Obchodně technické služby - TESLA PŘELOUČ, státní podnik

36/90

A. RADIOMAGNETOFON - KM 350

- Zlepšení chodu pásku tónovou drahou -

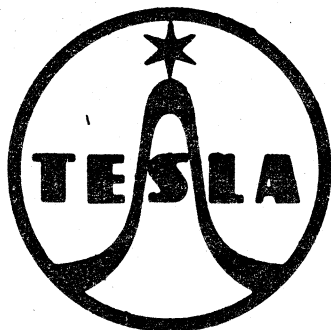
Pro zlepšení chodu kazetového pásku tónovou drahou radiomagnetofonu KM 350 je možno provést náhradu přitlačné kladky (díl 512) a ohmatávacího palce (díl 503) jejich novým výrobním provedením. Tyto díly byly v průběhu výroby pře-konstruovány a dodány do ústředního skladu v Uherském Brodu, přičemž všechny díly staršího provedení byly staženy.

Pro zlepšení chodu kazetového pásku tónovou drahou radiomagnetofonu KM 350 je možno provést náhradu přítlačné kladky (díl 512) a ohmatávacího palce (díl 503) jejich novým výrobním provedením. Tyto díly byly v průběhu výroby pře-konstruovány a dodány do ústředního skladu v Uherském Brodu, přičemž všechny díly staršího provedení byly staženy.

1. odkrytování přístroje
2. vyjmutí desky radiopřijímače (díl 950)
3. vyjmutí desky magnetofonu (díl 631)
4. vyjmutí mechaniky
5. výměna páky přítlačné kladky (díl 511) a její nastavení
6. výměna palce (díl 503)

- ad 1) vyjmutí plomby, vyšroubování všech šroubů, odejmutí krytu
- ad 2) vyšroubování šroubů připevňujících desku radiopřijímače a její vyjmutí
- ad 3) vyšroubování šroubů připevňujících desku magnetofonu a její vyjmutí
- ad 4) vyšroubování šroubů připevňujících pohonnou jednotku a její vyjmutí
- ad 5) a/ vymáčknutí podložky (552) přidržující kladku, uvolnění pera přítlačné kladky (514), vyjmutí páky přítlačné kladky sest. (511), nasazení nové páky přítlačné kladky, natažení pera přítlačné kladky na střední, případně poslední zářez (2) s ohledem na předepsaný tlak kladky na pohonný hřídel).

b/ po takto provedené výměně nastavit přítlačnou kladku při funkci PLAY. Nutno zkontrolovat, zda mezi dosedací ploškou přítlačné kladky a její zvedací patkou (3) na panelu hlav (51) je mezera alespoň 0,5 mm. Pro její docílení je v případě potřeby nutno přihnout dosedací plošku. Nastavení tlaku přítlačné kladky na pohonný hřídel viz Servisní návod KM 350 čl. 7.1.1. (má být 2,4 - 3N) Přitom vzdálenost ramena páky přítlačné kladky (511) a patkou táhla PAUSE (527) má být min. 0,5 - 0,8 mm.

Bez zařazené funkce musí být vzdálenost mezi přítlačnou kladkou a tónovým hřídelem min. 3,5 mm.

ad 6) výměnu palce provést po tepelném narušení původního palce pájkou a jeho opatrném sejmutí (pozor na ohnutí páky)
